Title - Sujet 50 Bed Living Unit, Westmorland Ins	
Solicitation No. - N° de l'invitation EC016-130878/A	Amendment No. - N° modif. 007
Client Reference No. - N° de référence du client R.043929.001	Date 2012-09-04
GETS Reference No. - N° de référence de SEAG PW-\$PWB-020-3101	
File No. - N° de dossier PWB-2-35024 (020)	CCC No./N° CCC - FMS No./N° VME
Solicitation Closes - L'invitation prend fin at - à 02:00 PM on - le 2012-09-13	Time Zone Fuseau horaire Atlantic Daylight Saving Time ADT
F.O.B. - F.A.B. Plant-Usine: <input type="checkbox"/> Destination: <input type="checkbox"/> Other-Autre: <input type="checkbox"/>	
Address Enquiries to: - Adresser toutes questions à: Donovan, Janine PWB	Buyer Id - Id de l'acheteur pwb020
Telephone No. - N° de téléphone (506) 636-5347 ()	FAX No. - N° de FAX (506) 636-4376
Destination - of Goods, Services, and Construction: Destination - des biens, services et construction:

This Tender Amendment Number 7 is raised to include the following **Addendum No. 7**.

Addendum No. 7

DRAWING No. ESK-101

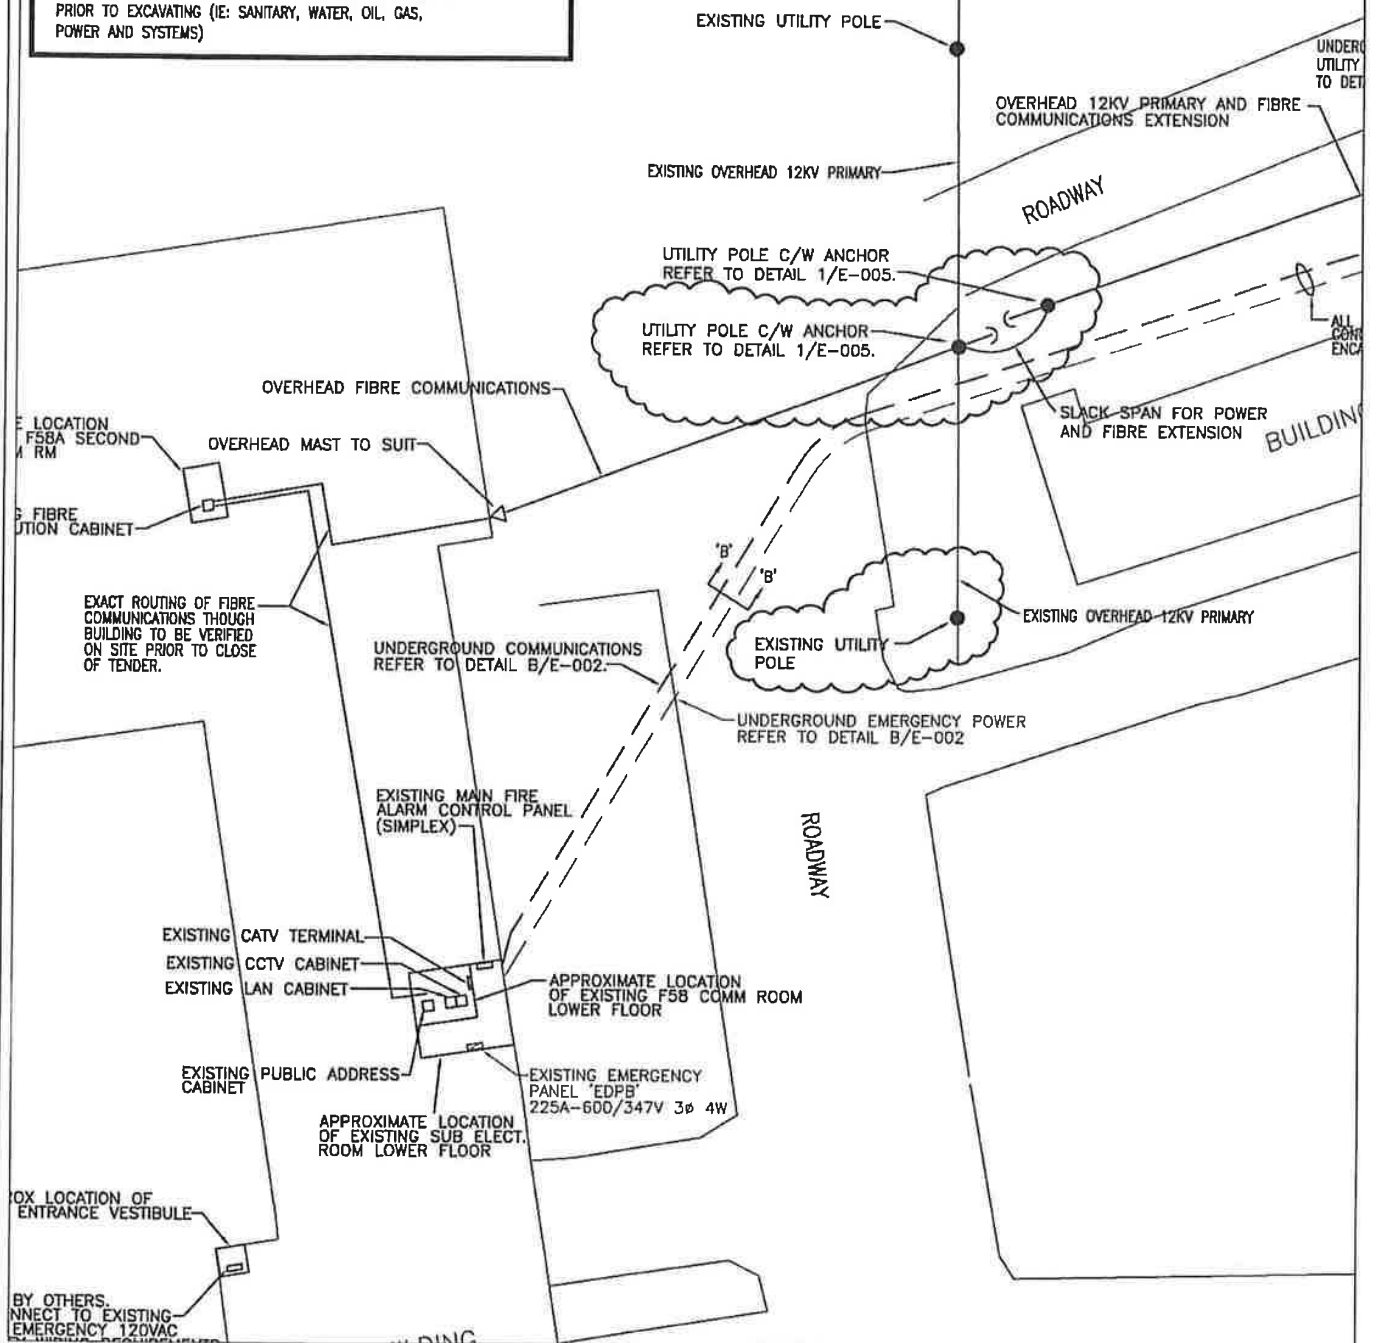
1. Reference Drawing E-001

- 1 Revise overhead high voltage and fibre line extension as indicated on attached electrical sketch ESK-101.

1. REVISE OVER HEAD SERVICES.
